Vereniging 'Maarn Maarsbergen Natuurlijk'

Inspraakreactie Voorontwerp Inpassingsplan Spooronderdoorgang Maarsbergen

Maarn/Maarsbergen, 30 januari 2020

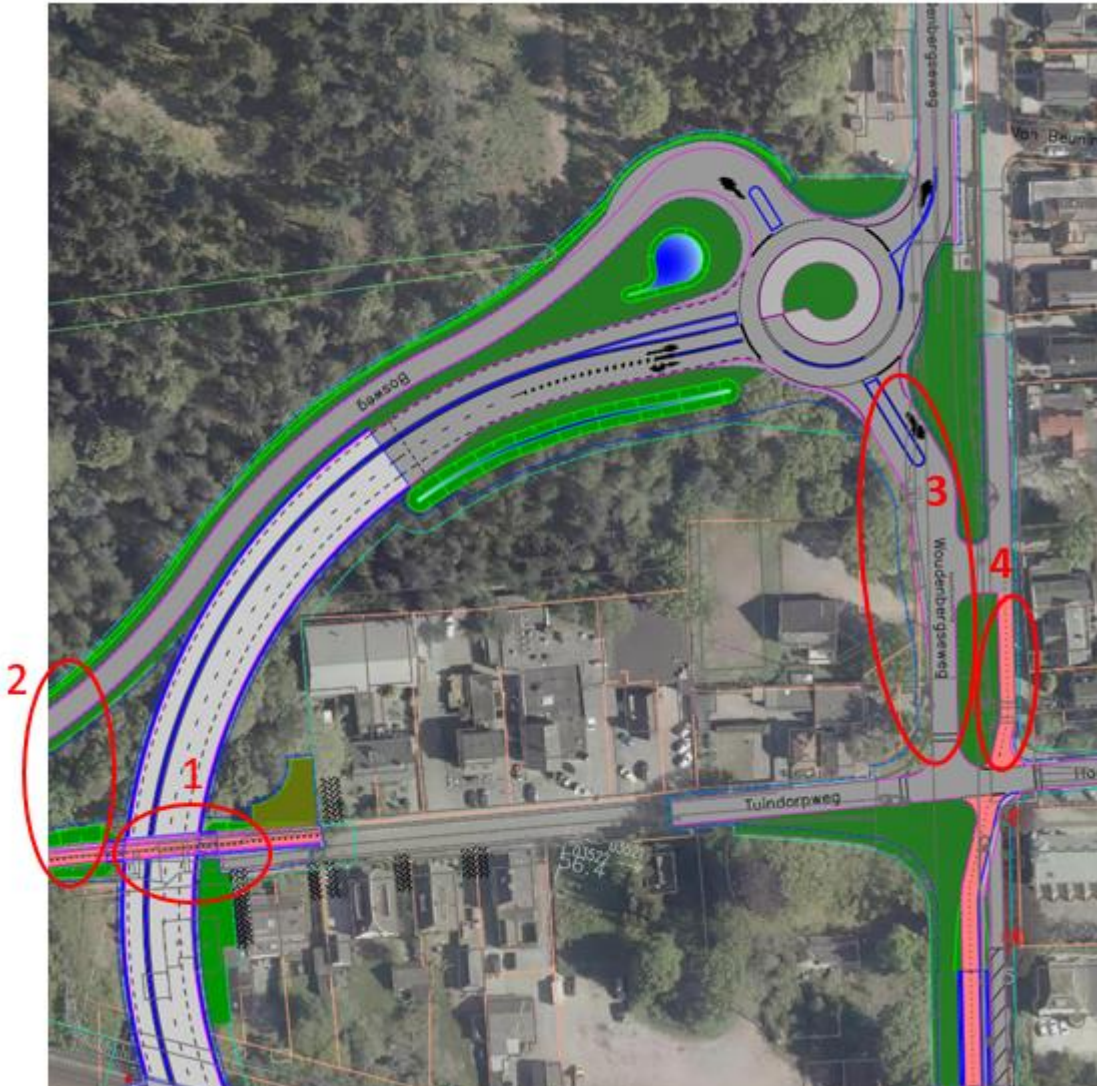
- 1) Laat de Tuindorpsweg voor alle verkeer doorlopen over de tunnelbak. Zie cirkel 1 in onderstaande uitsnede van het voorliggende ontwerp Westvariant.

- 2) Sluit de Bosweg ten westen van de tunnelbak aan op de Tuindorpweg. Zie cirkel 2 in de uitsnede.
- 3) Hierdoor kan het weggedeelte vervallen dat vanuit het dorpshart aansluiting geeft op de rotonde, inclusief de doorsteek vanuit dit weggedeelte naar de parallelweg. Zie cirkel 3 in de uitsnede.
- 4) Houd het laatste stukje van de parallelweg (voor de oude school en het 'Meestershuis') toegankelijk voor alle verkeer. Zie cirkel 4 in de uitsnede.
